“統計的安全評価の実施基準：202x” 公衆審査

金子 大二郎 様ご意見への回答

一般社団法人 日本原子力学会
標準委員会

図 H.1 現行の解析手法と（最適評価コード+不確かさ評価）の保守的な設定の方法の比較

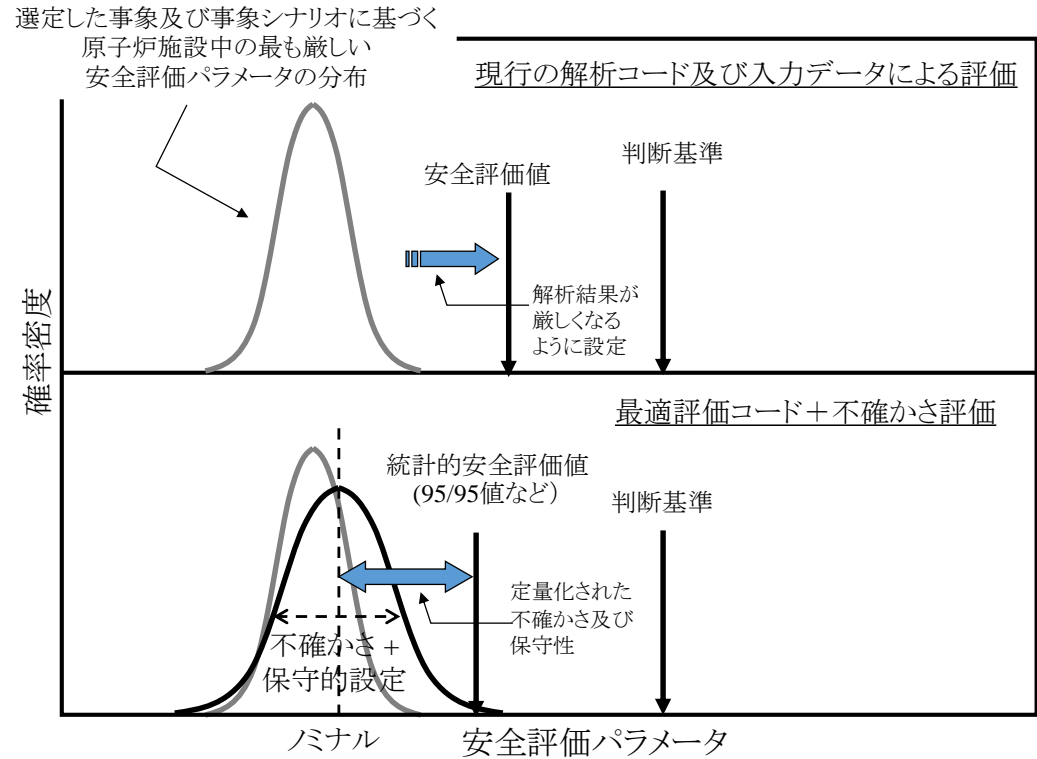
<p>ご指摘の箇所： P256*, 95%信頼水準/95%累積確率 (附属書 I.2 原子炉施設の安全評価における確信度の取扱いに関する背景及び現状 * PDF ファイルの 256 枚目 (標準中のページ番号では 228 ページ)</p>	<p>コメントに対する回答</p>
<p>ご意見の内容 (黒字がコメント及び追加の説明)</p>	
<p>1) 5%の事故確率がある。津波について、その5%を0%にすることが可能な海岸堤防の型式を提案した。 意見者の論文： 土木学会全国大会，第76回年次学術講演会。原子力土木部門，原発用の想定外津波に耐える防御要件を備えた堤体断面形の基本設計 — 確率論的リスク評価法から基本設計への簡明化による原発の安全化 —，2 p，2021.03.20. 投稿済。 **</p> <p>2) 残る問題は，隠れた延長上に活断層があった場合に，想定以上の加速度による原子炉の損傷・破壊という事故だけを確率的に考慮すれば良いと考えられる。</p> <p>3) 但し，テロは別問題である。ロケット砲やミサイルは別格の対処が必要である。</p> <p>** 頂いたご意見では“第75回年次学術講演会”とされていたが，誤記と判断されたため，第76回年次学術講演会に修正</p>	<p>コメント頂き，有難うございます。以下に頂いたコメントに対する対応を示しますが，<u>標準に対する修正などの変更は行わず，現状のままとします。</u></p> <p>“統計的安全評価の実施基準：20xx の原案（公衆審査時）”（以下，“この標準”という。）では，95%累積確率／95%信頼水準（以下，“95/95”という。）のレベルを要求として規定しておらず，実施例又はよく使用される例として挙げています。しかし，今後の安全評価においては95/95を主として用いることが想定されるため，以下では95/95を念頭に説明します。</p> <p>ご指摘頂いた箇所では，統計的安全評価値の累積確率の水準及び信頼水準としての95/95について，米国の安全規則（10CFR50.46）などで容認され，その下で同国内の安全評価で用いられた実績についてまとめ，さらに欧州各国の状況を示し，95/95が一般的に用いられる水準であることを述べています。さらに，国内についても燃料被覆管の設計に係る指針で要求された例，地震起因のリスクに係る確率論的リスク評価に関する実施基準で高信頼水準低損傷確率の例を示し破損の可能性を工学的に無視し得る条件に対する判断基準としていることを記載しています。</p>

図 H.1 は、この標準の附属書 H に掲げた図であり、従来の安全評価（頂いたコメントで

基本設計又は決定論的設計としているものに相当と統計的安全評価（構造計算における信頼性設計又は頂いたコメントで統計論的設計法としているものに相当）との間で、原子炉施設で実際に生じ得る安全評価パラメータの値の分布（グレーの分布）と安全評価値との関係、及び安全評価値と燃料被覆管の許容限界に関わる判断基準との関係（両者の差が安全余裕に相当）を示したものです。

統計的安全評価においては、**図 H.1** の下の図に示されるように、安全評価値の値が従来の安全評価の結果よりも安全余裕を増す方向に、通例、変更されますが、一方で、5%の確率で統計的安全評価値を超える安全評価値が、統計的には、あり得る状況となります。しかし、実運転で生じ得る安全評価パラメータの分布（**図 H.1** 中のグレーの分布）を考慮すると、この5%は問題とならないといえます。これは、運転時の異常な過渡変化及び設計基準事故に対する安全評価においては、実運転時に異常な過渡変化又は事故が生じるときの安全評価パラメータが取り得る分布と比較して必ず厳しい側の値を安全評価値として得るようにすること（以下、“保守性の確保”という。）が要求されており、この要求に従って安全評価を実施しているためです。この保守性の確保は次によってなされます。

したがって、95/95 値を統計的安全評価値とすることによって、より厳しい側の安全評価結果の存在が5%の確率で想定されるとしても、運転時の異常な過渡変化、設計基準事故のそれぞれにおいて、統計的安全評価値に基づいて妥当性を確認したそれぞれの安全保護系、原子炉保護設備、工学的安全施設などの使用の下で、現実に生じる事象によって燃料被覆管の安全機能の喪失をもたらす可能性は5%を大きく下回るといえます。このため、

95/95 の統計的安全評価値を用いることで、安全機能の設計の妥当性が担保できるとしてよいと判断しています。
